PROGETTISTA 	COMMESSA NQ/R22199	UNITA'
	LOCALITA' RAVENNA (RA)	REL-AMB-E-35065	
	PROGETTO / IMPIANTO FSRU Ravenna e Collegamento alla Rete Nazionale Gasdotti	Pag. 1 di 9	Rev. 0

**INCREMENTO DI CAPACITÀ DI RIGASSIFICAZIONE (DL 17.05.2022 N. 50)
FSRU RAVENNA E COLLEGAMENTO ALLA RETE NAZIONALE GASDOTTI**

**RISCONTRO ALLA NOTA ISTITUTO SUPERIORE DI SANITA'
A00-ISS – 21/05/2024 – 0022078 Class: DAS 01.00**

Figura 1 Posizione del punto di Monitoraggio della Qualità dell'aria ATM-05 rispetto alle infrastrutture viarie esistenti ed il recettore

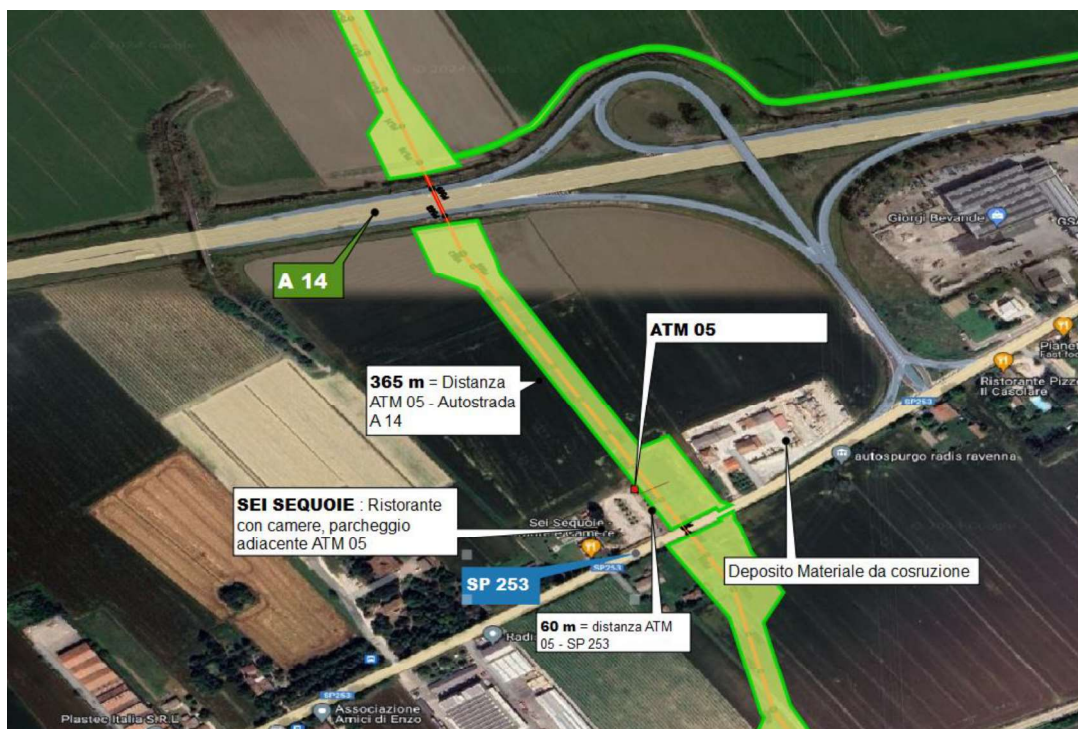
"le concentrazioni di alcuni microinquinanti, caratterizzati nel PM10 e PM2,5, risultano non trascurabili e si evidenzia, con particolare riferimento ai metalli, che i L.O.Q. risultano essere troppo elevati. Si richiede pertanto, con specifico riferimento ai metalli, che i limiti di quantificazione rispettino quanto indicato dai metodi di riferimento per garantire l'affidabilità delle misure e per effettuare le verifiche del rispetto dei livelli di concentrazione prescritti dal D.Lgs 155/2010."

Con riferimento agli esiti del monitoraggio della qualità dell'aria presso il punto ATM-05 (rif. doc. REL-AMB-E-35061), ed in particolar modo al valore di PM10 rilevato durante la giornata del 10.02.2024 in concomitanza delle operazioni di scavo della trincea, si rappresenta che la centralina è stata posizionata in prossimità del recettore più prossimo al tracciato in progetto, rappresentato nel caso specifico da una struttura ricettiva/ristorativa (**Figura 1**).

Un ulteriore fattore potenzialmente disturbante nei confronti delle misurazioni eseguite è rappresentato dalla vicinanza di due infrastrutture viarie, ovvero la Strada Provinciale 253 e l'Autostrada A14 Diramazione Ravenna poste rispettivamente a circa 60 m e 365 m rispetto alla centralina ATM-05 (**Figura 1**).

Con riferimento ai valori di polveri PM10 rilevati durante la campagna di monitoraggio del 10.02.2024, si evidenzia come la presenza di fonti esterne, non correlate alle attività di cantiere, quali la Strada Provinciale 253, l'Autostrada A14 diramazione Ravenna nonché l'area di parcheggio non asfaltata in adiacenza alla strumentazione, possano aver contribuito alla determinazione dell'anomalia in una giornata già caratterizzata da un fondo elevato di polveri aerodispere.
